BAB 5

EVALUASI RANCANGAN

4.1. Kesimpulan Review Evaluatif Pembimbing dan Penguji

Gambar 5-1

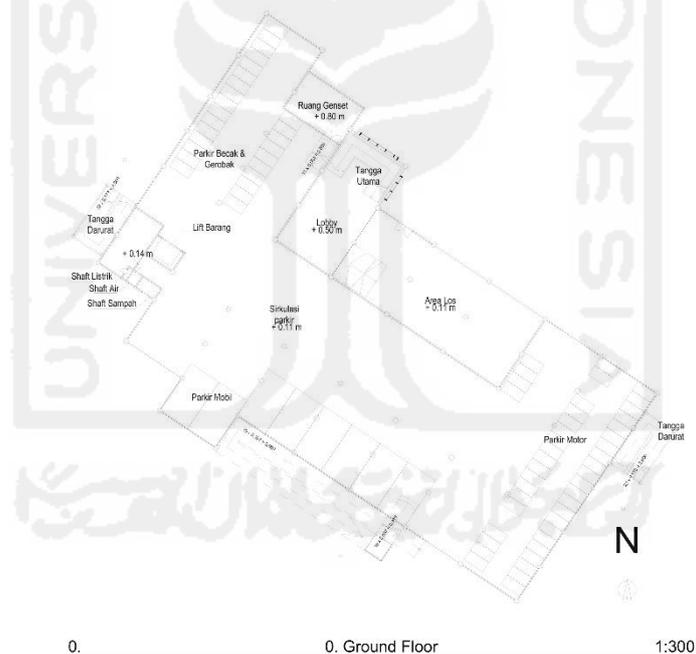
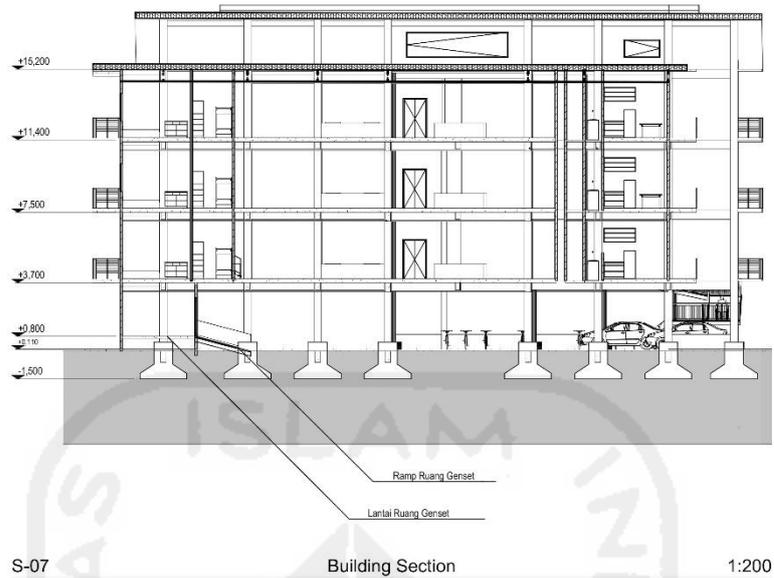
1. Penguji mengevaluasi lantai *groundfloor* pada bangunan rusunawa. Saran yang diberikan yaitu menaikkan level lantai ruang genset pada *groundfloor* sehingga alat genset tidak mudah rusak pada saat terjadi banjir.

Gambar 5-3

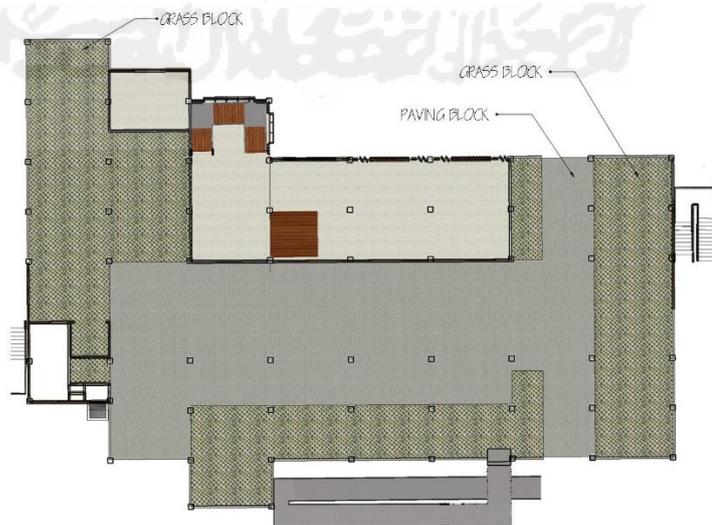
2. Penguji mengevaluasi area parkir pada *groundfloor* dan memberikan saran untuk menggunakan tanah berpasir sebagai *groundcover* untuk perkerasan parkir sehingga dapat digunakan sebagai area resapan air. Namun material awal yang digunakan sudah mampu untuk menyerap air, yaitu material grass block dan paving block, sehingga penggunaan kedua material ini tetap dipertahankan

Gambar 5-4

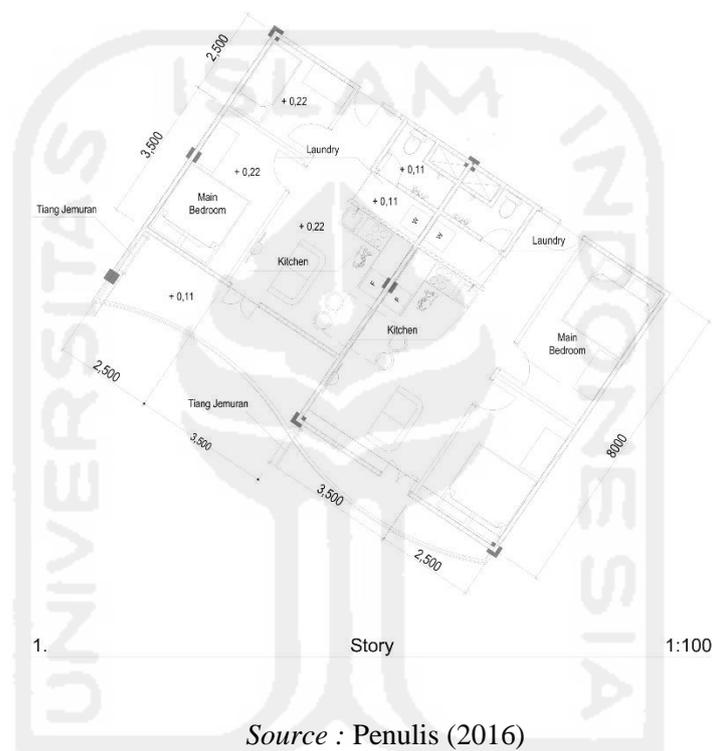
3. Penguji mengevaluasi unit hunian pada rusunawa dan memberikan masukan untuk menambahkan tiang jemuran pada tiap unit agar tidak menutupi wajah bangunan.
4. Penguji mengevaluasi kelengkapan gambar kerja dan memberikan masukan untuk menambahkan gambar kerja detail unit hunian.
